Valsts vides dienests

Paredzētās darbības ietekmes sākotnējais izvērtējums Nr. AP25SI0088

Derīgo izrakteņu ieguve smilts un aleirīta atradnē "Cielavas" 14,432 ha platībā.

3. attēls. Paredzētā darbība pie maksimālas noslodzes 1. blokā, bez norobežojošā zemes aizsargvalņa.

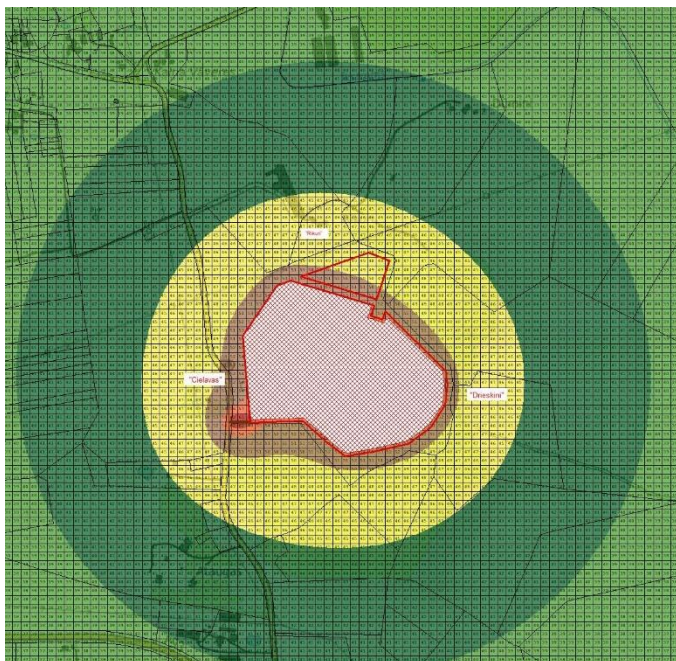
Tiek pieņemts, ka darbus vienlaicīgi veiks četras tehnikas vienības un pa perimetru tiks izveidots mākslīgs zemsedzes valnis. Derīgo izrakteņu ieguve ir plānota divos ieguves laukumos veicot ieguves darbus pakārtoti. Materiāla šķirošana un drupināšana atradnē netiek paredzēta. Izvērtējumā tiek norādīts, ka paredzot, ka atradne tiek nodarbināta ar maksimālu noslodzi un tajā vienlaicīgi darbojas 4 tehnikas vienības, tad plānotā darbība var radīt ietekmi uz trokšņa izplatību apkārt esošajās viensētās (skat. 3. att.). Trokšņa izplatība var būt jūtama atradnes sagatavošanas darbu laikā, bet tā nepārsniegs likumā noteiktos trokšņa izplatības robežlielumus. Lai racionāli nodrošinātu derīgo izrakteņu izstrādi, 1. bloka ieguves laukumā ir plānots pa Atradnes Z un R malu izvietot segkārtas valni 5 m augstumā, kas kalpos kā segkārtas novietne un barjera, ierobežojot plānotā trokšņa izplatību ārpus atradnes teritoriju blakus esošo dzīvojamo māju virzienos (skat. 3.1. att.). Savukārt Atradnes 2. bloku paredzēts ierobežot ar 3 m augstu segkārtas valni (skat. 3.2. un 3.3. att.).

Troksņu izvērtējumā tiek secināts, ka paredzētā darbība radīs troksņa līmeņa palielināšanos, bet neradīs būtisku ietekmi uz apkārtnējo viensētu iedzīvotājiem. Vienlaikus, ņemot vērā piesardzības principus, troksņa izplatības mazināšanai Atradnes teritorijas 1. ieguves laukumā gar Z un R malām paredzēts novietot 5 m augstu un 2. bloka ieguves laukumā – 3 m augstu zemes aizsargvalni, atbilstoši skaņas modulācijā norādītajiem lielumiem.

Ņemot vērā iepriekš minēto, Dienests norāda, ka izstrādājot derīgo izrakteņu ieguves projektu jāparedz, ka derīgo izrakteņu ieguve ir veicama secīgi pa blokiem. Derīgo izrakteņu ieguvējam jānodrošina sagatavošanas darbu laikā noņemtā segkārtas uzglabāšanu krautnēs gar Atradnes perimetru, kas papildus kalpos par aizsargvalni trokšņu un putekļu emisiju mazināšanai. Paredzētā darbība ir pieļaujama tikai darba dienās no 8:00 līdz 18:00, kad individuālo dzīvojamo māju apbūves teritorijās trokšņa A – izsvartais ilgtermiņa vidējais skaņas līmenis (L_{diena}) nedrīkst pārsniegt 55 dB(A). Vienlaikus norādām, ka derīgo izrakteņu ieguve un iegūtā materiāla transportēšana nav atļauta brīvdienās un svētku dienās.

4. attēls. Paredzētās darbības izvietojums atbilstoši teritorijas funkcionālajam zonējumam.

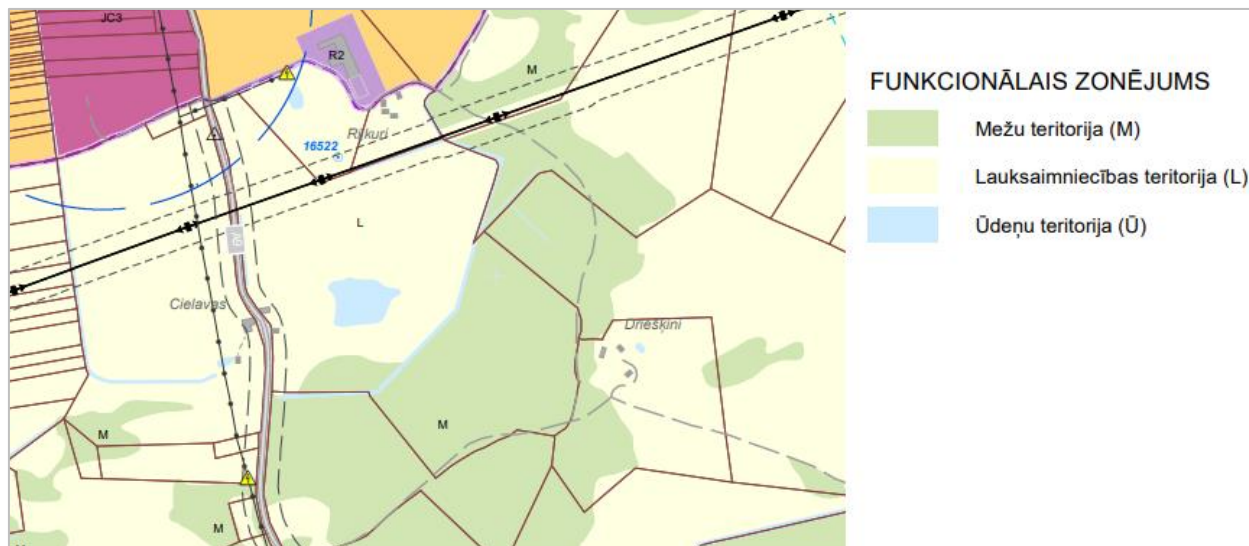
Atbilstoši Iecavas novada teritorijas plānojuma (redakcija 1.1)² (turpmāk – Teritorijas plānojums) (pēc 2021. gada 1. jūlija administratīvas teritoriālās reformas Bauskas novads) funkcionālā zonējuma kartei paredzētās darbības vietā ir noteikta *Mežu teritorijas (M)*, *Lauksaimniecības teritorijas (L)* un *Ūdeņu teritorijas (Ū)* funkcionālā zona (skat. 4. att.). Atbilstoši Teritorijas plānojuma Teritorijas izmantošanas un apbūves noteikumu (turpmāk – TIAN) 351. punktam *Mežu teritorijā (M)* derīgo izrakteņu ieguve ir noteikta, kā teritorijas papildizmantotais veids un tiek norādīts, ka derīgo izrakteņu ieguve ir pieļaujama *izstrādājot detālplānojumu, izņemto VAS "Latvijas valsts mežu" teritorijās esošajās potenciālo atradņu teritorijās, atbilstoši šo noteikumu 8.7. pielikumā pievienotajai shēmai*. Savukārt Teritorijas plānojuma TIAN 4.11. un 4.12. sadaļās derīgo izrakteņu ieguve *Lauksaimniecības teritorijas (L)* un *Ūdeņu teritorijas (Ū)* funkcionālā zonējumā nav atrunāta. Ņemot vērā minēto, Dienests secina, ka paredzētā darbība neatbilst spēkā esošajam Teritorijas plānojumam, līdz ar to darbība ir

pieļaujama tikai pēc Teritorijas plānojuma grozījumiem vai lokālpāņojuma izstrādes, proti, kad tiks novēsta konstatētā pretruna.

6. Tehnisko noteikumu izsniegšana iespējama pēc Teritorijas plānojuma grozījumu vai lokālplānojuma izstrādes. Kā arī pirms tehnisko noteikumu sagatavošanas Dienestā jāsaņem derīgo izrakteņu atradnes pase un ieguves limits.
